Bezwaren tegen de uitwerking van de ontwerpgedachte plein als podium

Visie van het Fries Museum

VOORSTEL INRICHTING PLEIN NIEUW ZAAILAND

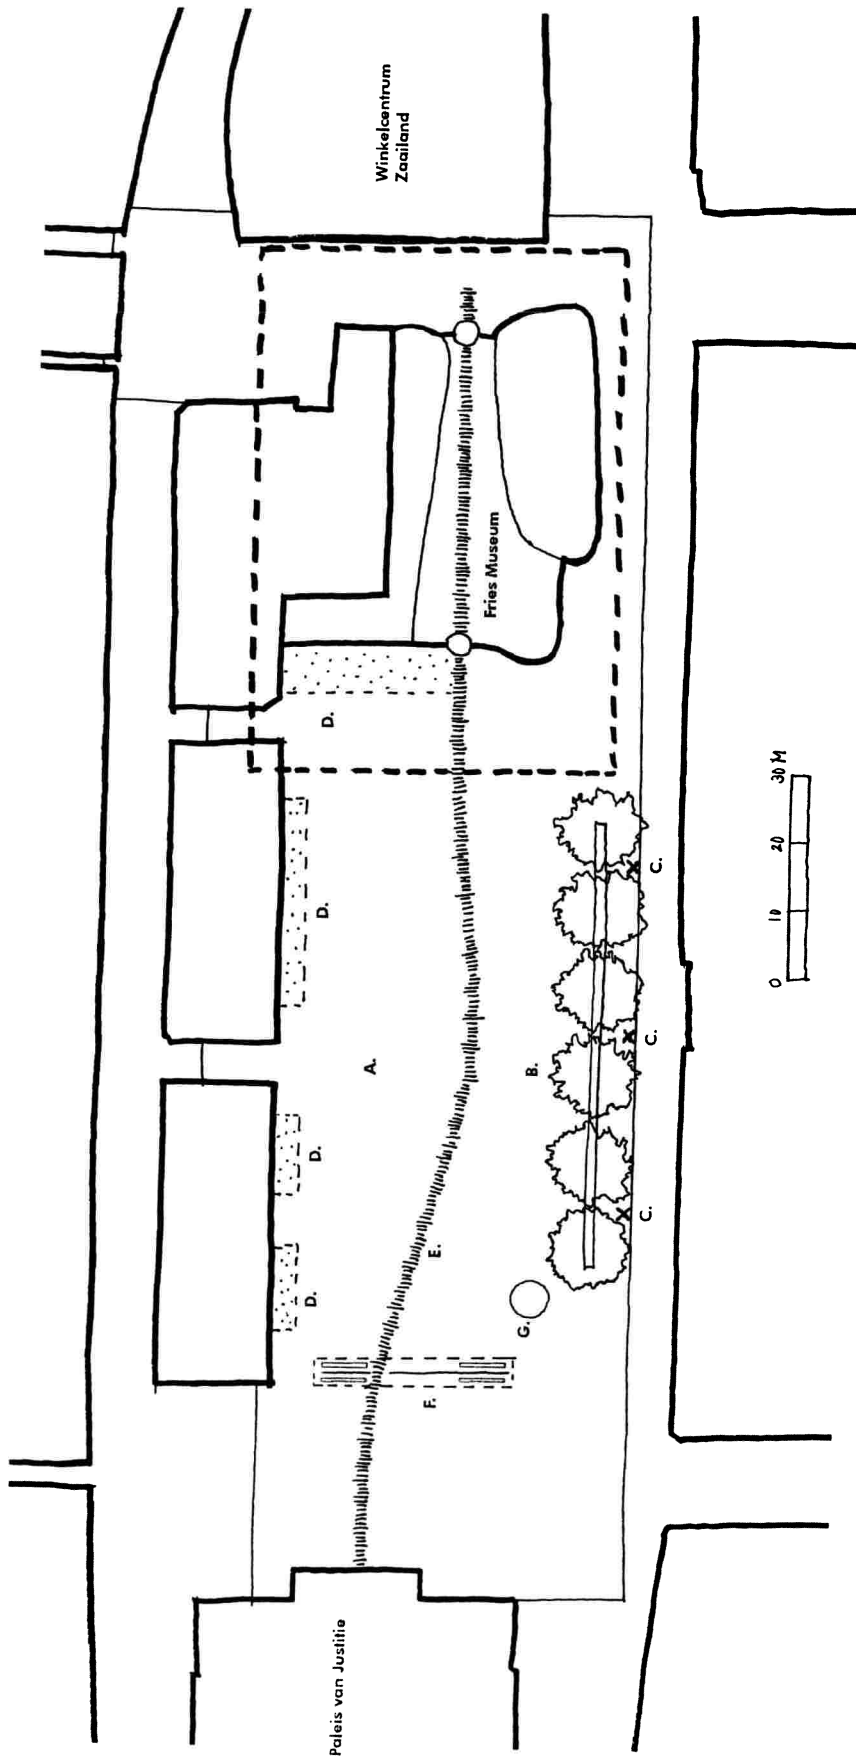
Podium voor de stad

Het podium is van iedereen, van enkeling tot grote groep, van formeel tot informeel, van cultuur tot evenement.

Markeer en faciliteer de plek. Organiseer de schaalverschillen.

Couïsses vormen de wanden en voeden het gebruik. Bomenrij en lage

bank aan zuidzijde, transparante wachtruimte voor de bus met lage

bank aan westzijde, en vaste terrassen van 3,5 m diep aan noordzijde,

afgezoomd door geheel glazen windschermen van 1,6 m hoogte.

Plek markeren door bestrating van hoge kwaliteit. Het niet-verhoogde podium loopt van het Paleis van Justitie, door het Fries Museum, tot aan het winkelcentrum Zaailand. Een loper van 2,5 meter breedte verbindt alle elementen aan elkaar tot aan de trap van het Paleis van Justitie. De loper wordt gevormd door in de natuursteen gehakte Friese namen van dorpingen.

In de bestrating van het plein zitten bevestigingskokers en eventuele voorzieningen ten behoeve van podiumactiviteiten en markt. Verder bevinden zich er verplaatsbare uitbreidingen van de terrassen. De bus is ijdellijk te gast op het podium (shared space).

Markgebied uitbreiden van Paleis van Justitie tot aan Beursplein.

De gevels worden van buiten direct aangelicht, het museum en museumlufel van binnen. In de bomenrij aan de zuidzijde worden drie à vier lichtmasten opgenomen.
